DODATEČNÉ INFORMACE IX.

v souladu s ustanovením § 49 odst. 1 zákona č. 137/2006 Sb., o veřejných zakázkách, ve znění pozdějších předpisů (dále jen „ZVZ“), byly zástupci zadavatele doručeny žádosti o dodatečné informace k zadávacím podmínkám veřejné zakázky s názvem „ČZU – Mezifakultní centrum environmentálních věd – 2. část“, ev. č. veřejné zakázky: 482946, zadávané zadavatelem **Česká zemědělská univerzita v Praze**, se sídlem Kamýcká 129, PSČ 165 21, Praha 6 - Suchbátka, IČ: 604 60 709 (dále jen „Zadavatel“).

„F.1.1.1.1 VV- Z/19 Slunolam

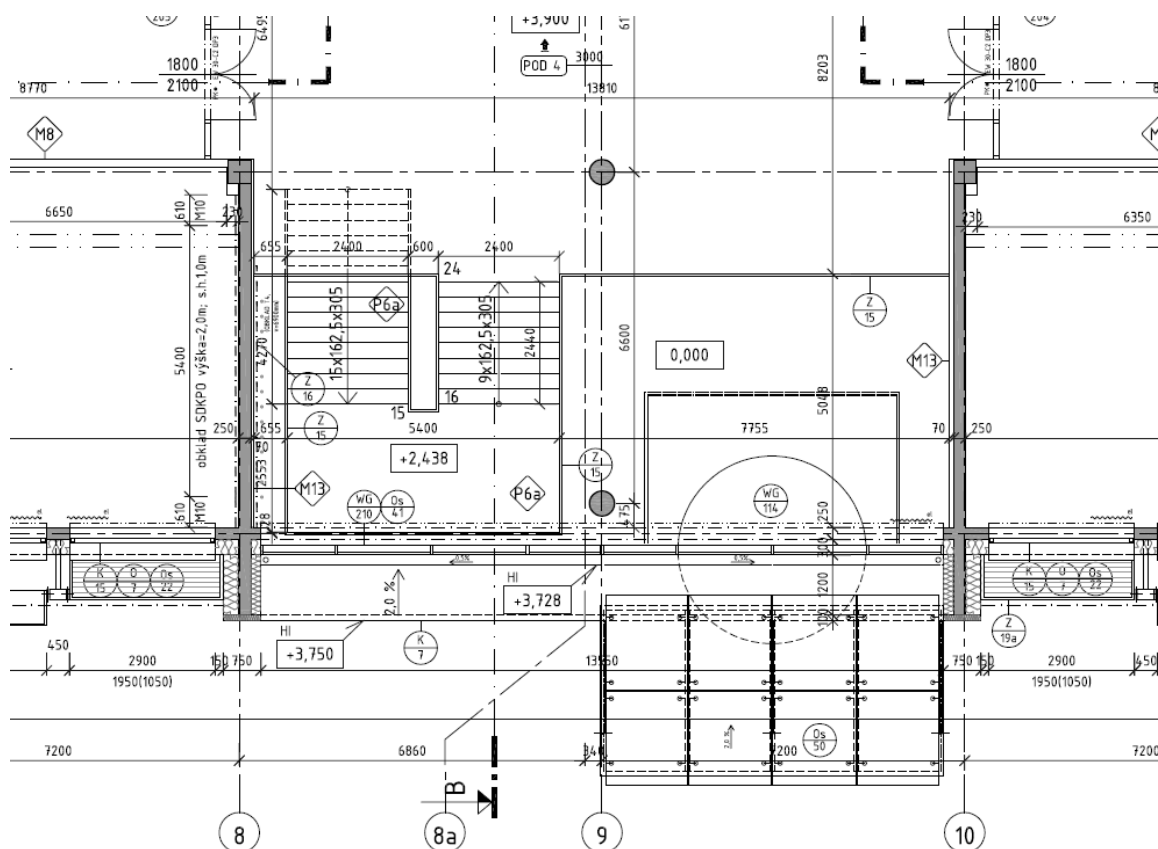
Dle VV je u položky č.656 Slunolam Z/19 uvedeno množství 4 ks.

Dle výpisu zámečnických výrobků č.v. 404 se tyto slunolamy Z/19 nacházejí v 2NP, 3NP,4NP a v 5NP vždy po jednom kuse.

Dle výkresu č.104 Půdorys 2NP se nám umístění slunolamu v tomto podlaží nepodařilo zjistit (viz obr. níže).

Žádáme zadavatele o upřesnění polohy slunolamu ve 2NP nebo úpravu VV.“

V návaznosti na uvedený dotaz Zadavatel upravil příslušnou část výkazu výměr, a to tak, že změnil požadovaný počet na 3 kusy předmětného slunolamu.
